# リコール情報

リコール届出番号 5805

## いすゞ フォワードのリコールについて

## 改善箇所説明図

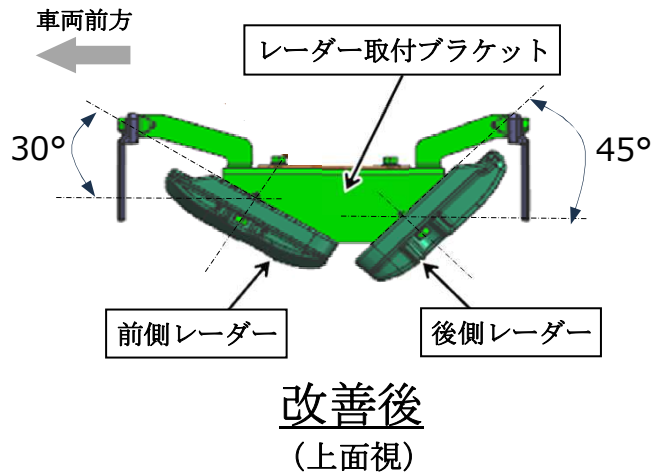
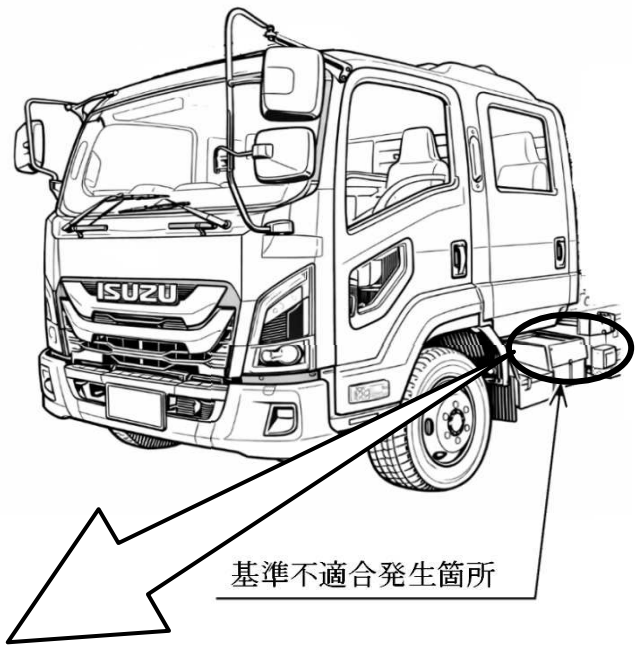
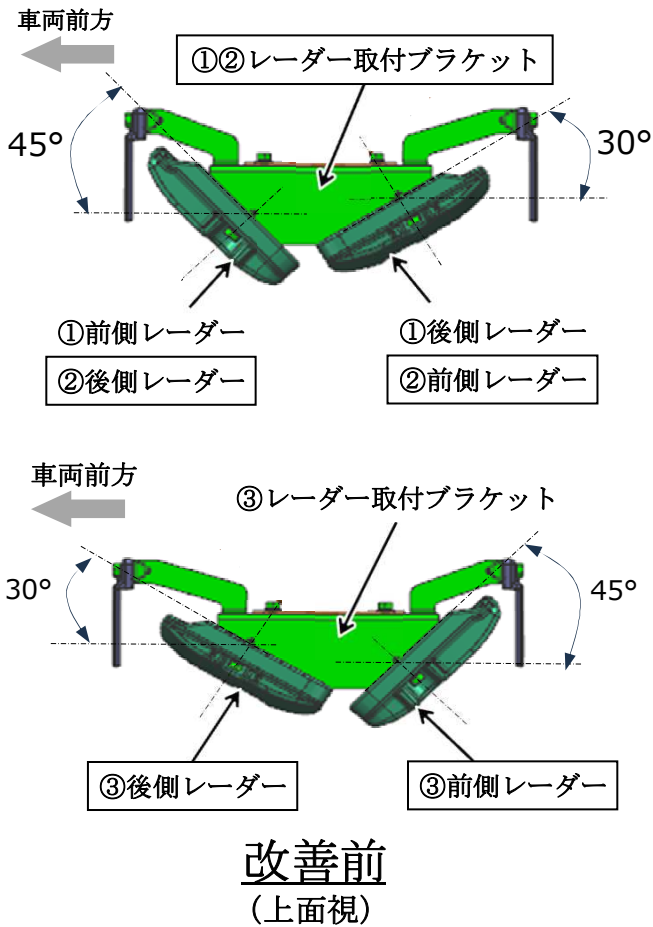
### 想定される誤った取付方法（3種類）

- ①レーダー取付ブラケットを前後反転して取り付け  
（レーダーは前後正しく取付け）
- ②レーダー取付ブラケットを前後反転して取り付け  
レーダーを前後逆に取付け
- ③レーダーを前後逆に取付け  
（レーダー取付ブラケットは正しく取付け）

消防車の側方衝突警報装置用左側方レーダーにおいて、取付指示が不適切なため、レーダー本体が誤った方法で取り付けられているものがある。そのため、レーダー機能が正常に働かず、警告灯が点灯し、側方衝突警報装置の機能が停止するおそれがある。

全車両、側方衝突警報装置用左側方レーダーの取付方法を点検し、誤った方法で取り付けられているものは、正しい取付位置に修正する。  
また、レーダーの位置データをリセットし、初期値を再入力する。

識別： 助手席左側ドア開口部のシリアルナンバープレートに識別シール（青色）を貼付する。
